1301호 · 가구 배치 버전 2 최신본

홀 9석 | 위쪽 소회의실 6석 | 아래쪽 메인 회의실 8석 | 베란다 보관 책상 8대

변경 사항 · 가구 목록 · 현장 확인

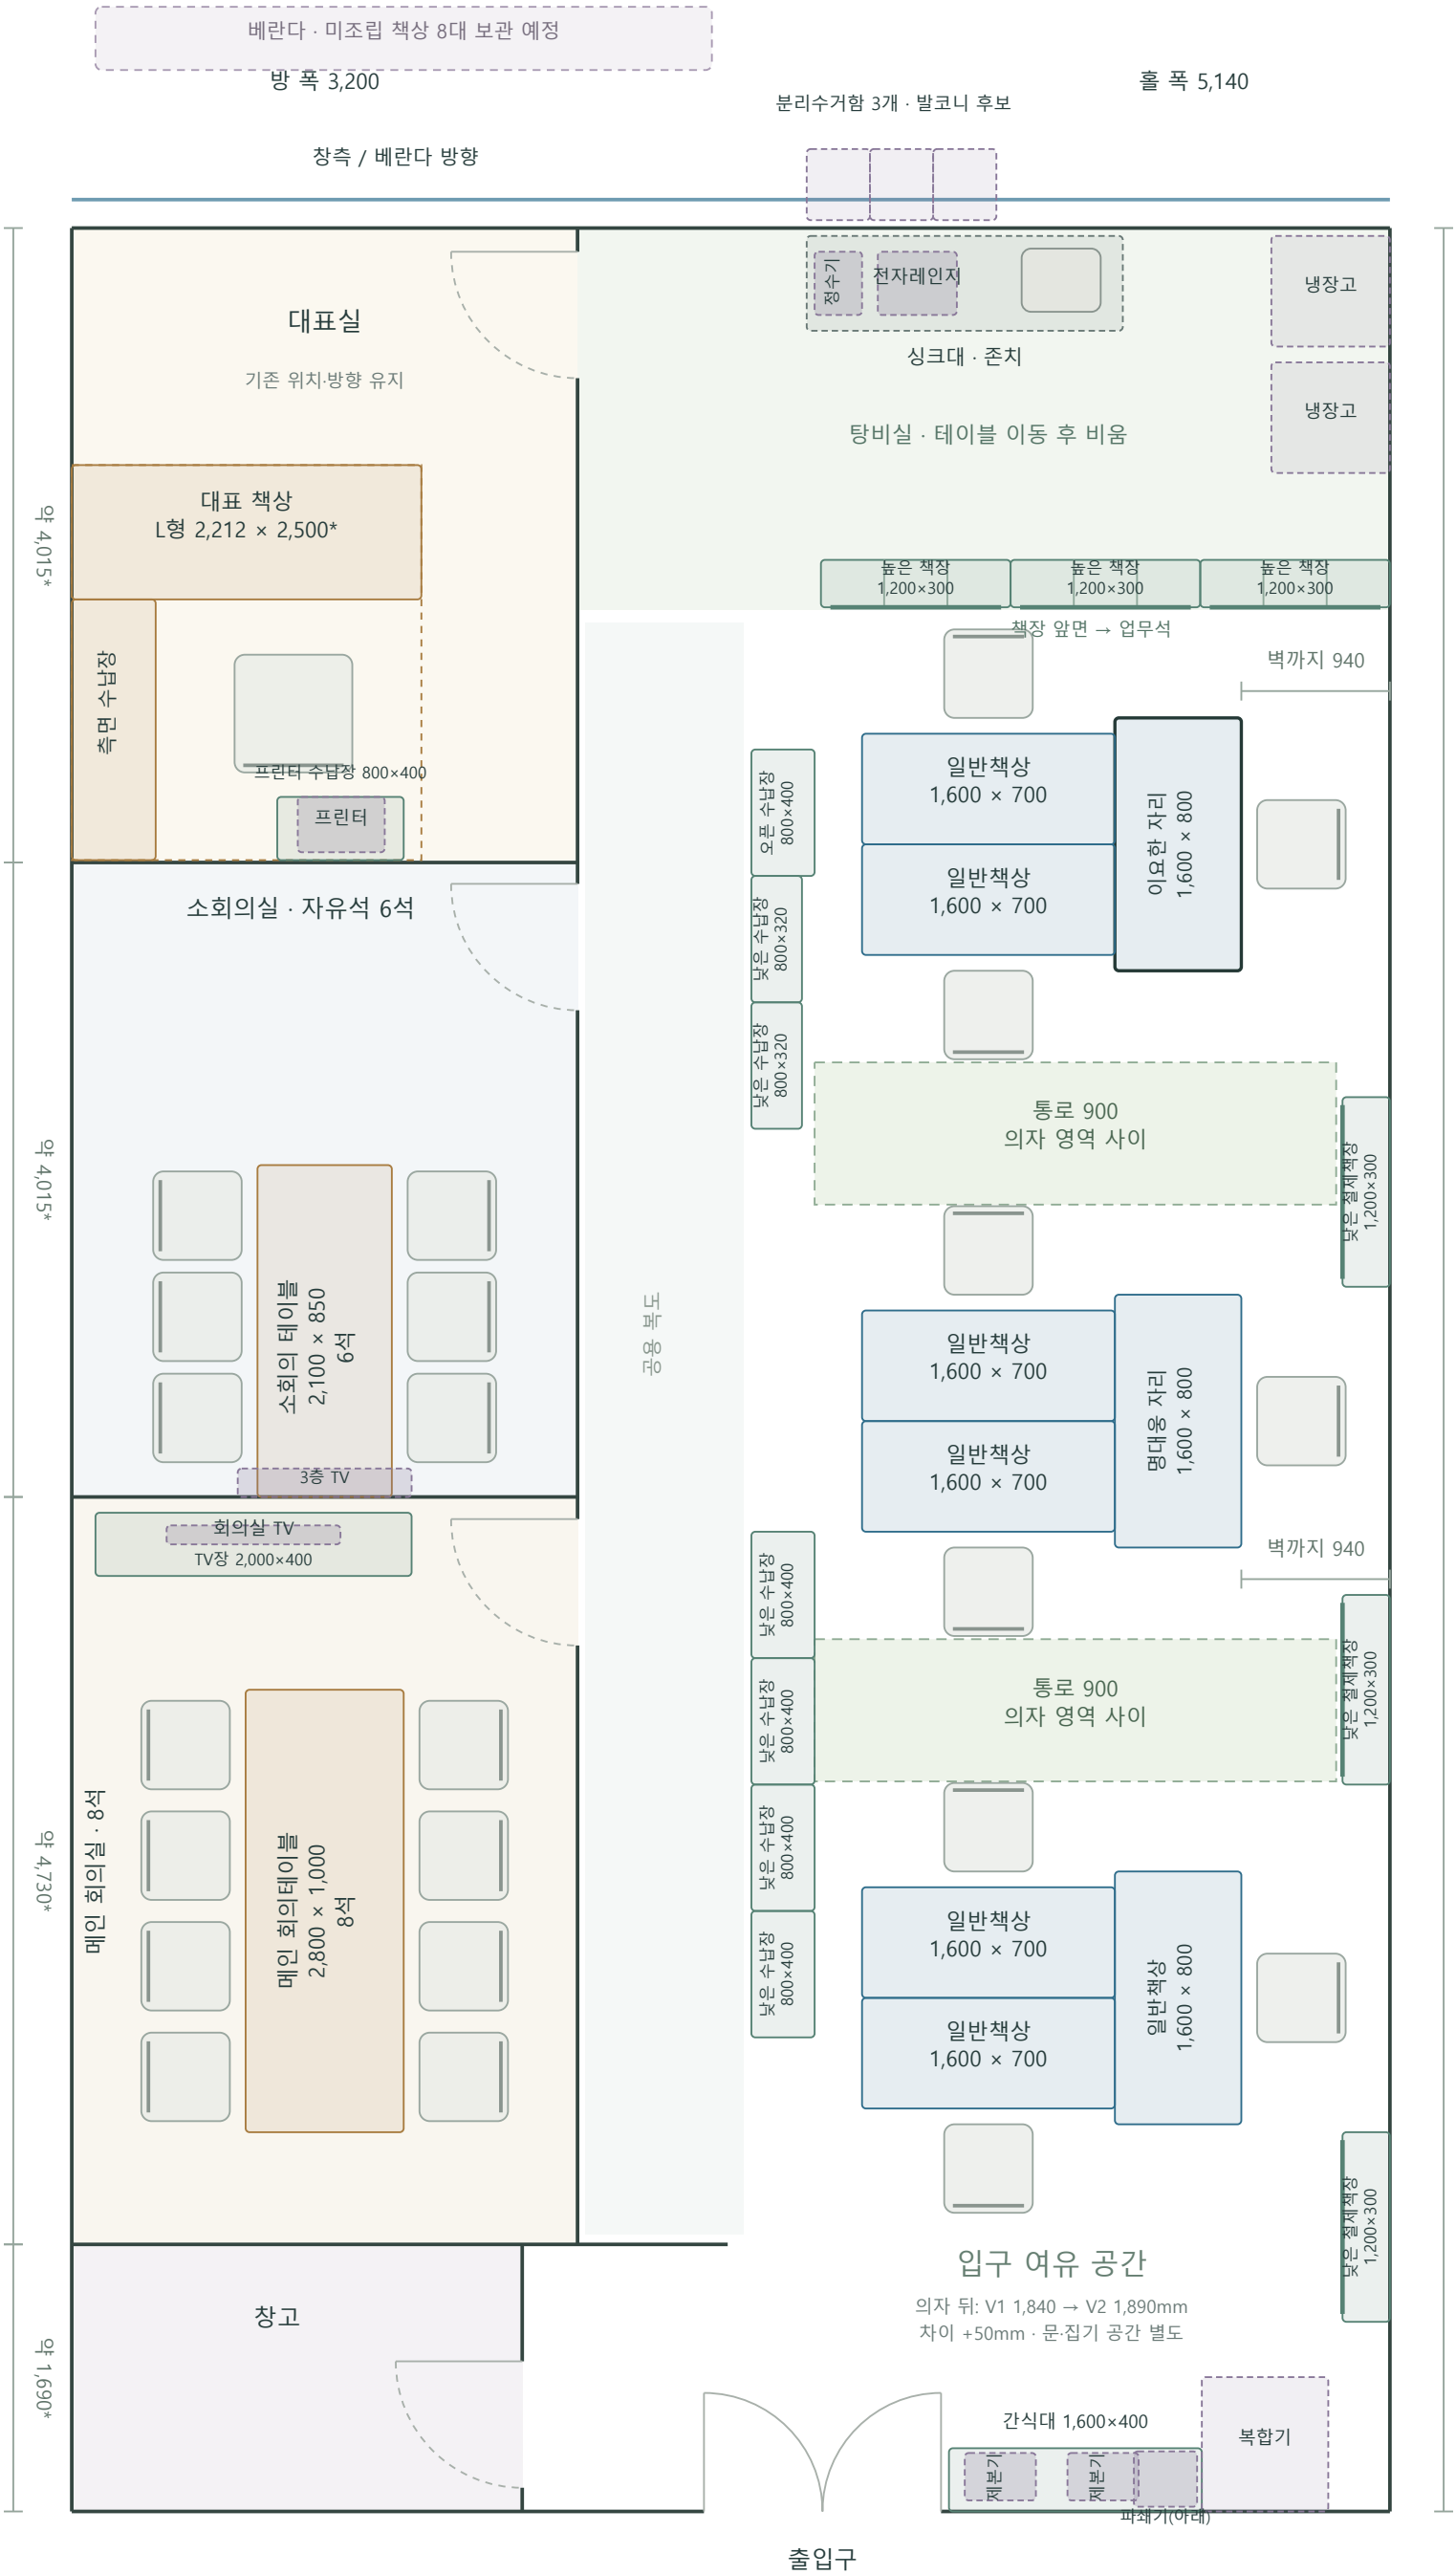
구역	이전 버전 2	수정본	변경 내용
메인 회의실	최대 10석	8석	긴 면 4+4석, 양끝 좌석 제거
소회의실	왼쪽 벽 가로 배치	아래쪽 벽 세로 배치	사용자 그림 반영. TV도 테이블 위 아래쪽 벽 끝으로
미조립 책상	창고 적재 검토	베란다 보관 예정	8대 모두 1600×700, 도면에는 위치 설명만 표기
버전 선택	별도 파일	버전 1 / 최신 버전 2	원래 확정본과 최신 수정안을 온라인에서 선택
벽 쪽 여유	책상-벽 940mm	의자 뒤-벽 약 280mm	이요한·명대웅 동일, 실제 의자와 기둥 확인
입구 비교	버전 1: 의자 뒤 1840mm	버전 2: 의자 뒤 1890mm	50mm 증가. 문 열림 750mm 제외 시 1090 / 1140mm

1. 최신 버전 2: 홀 9석, 대표실 1석 별도. 오른쪽 벽을 등지는 자리는 위쪽 이요한, 가운데 명대웅, 아래쪽 일반 1600×800 책상. 원래 버전 1은 별도 보존.
2. 이요한·명대웅 자리 모두 책상 오른쪽 끝부터 벽까지 940mm. 도면의 560mm 의자와 책상-의자 간격 100mm를 적용하면 의자 뒤에서 벽까지 약 280mm. 940mm 전체가 빈 통로인 것은 아니며 실제 의자 크기·착석 위치·기둥 돌출에 따라 달라짐.

3. 위쪽 소회의실: 사용자 그림처럼 2100×850 테이블을 세로로 놓고 아래쪽 벽(메인 회의실과의 경계)에 짧은 끝을 밀착. TV도 테이블 위 아래쪽 벽 끝에 배치. 긴 면 양쪽 3명씩 6석.
4. 아래쪽 메인 회의실: 2800×1000 테이블 긴 면 양쪽 4석씩, 총 8석. 양끝 의자를 제거. TV장·2층 TV는 문 쪽 유지. 의자 기호는 사용 공간이며 반입 수량 확정이 아님.

5. 미조립 책상 8대(모두 1600×700)는 베란다 보관 예정. 도면의 베란다 보관 표시는 위치 설명이며 실제 적재 외곽이나 베란다 치수를 나타내지 않음. 분해·포장 치수에 따라 현장에서 적재 위치 결정.
6. 전체 14.45m × 8.34m 기준 유지. 방별 깊이·문 열림·벽 두께·기둥 돌출은 실측 확정값이 아님. 통로 900mm 두 곳은 의자 560×560mm, 책상과 간격 100mm를 가정한 계획 영역.

7. 업무 책상 보유 17대 = 배치 9대 + 베란다 미조립 보관 8대. 소회의실 TV 받침대가 850mm 상판 폭 안에 놓이는지 실물 확인. 입구 여유는 마지막 줄 의자 뒤부터 출입구 벽까지 약 1890mm, 간식대·복합기·문 열림은 별도 점유.
8. 예비 배선은 검토 구역 표시이며 포트 수·전화 회선·통신함·배선 경로는 업체 협의. 온라인 도면의 수정 내용은 JSON으로 저장·불러오기 가능하며, 다른 기기나 다른 사람의 화면에 자동 동기화되지 않음.

9. 입구 여유 비교(홀 마지막 줄부터 출입구 벽까지): 의자 뒤 기준 버전 1은 1840mm, 현재 버전 2는 1890mm로 50mm 증가. 책상 몸체 끝 기준은 각각 2500mm, 2450mm. 문 열림 깊이 750mm를 제외한 참고 깊이는 1090mm, 1140mm. 전체 빈 면적이나 모든 구간의 통로 폭을 뜻하지 않으며 간식대·복합기 등 점유 공간은 별도.
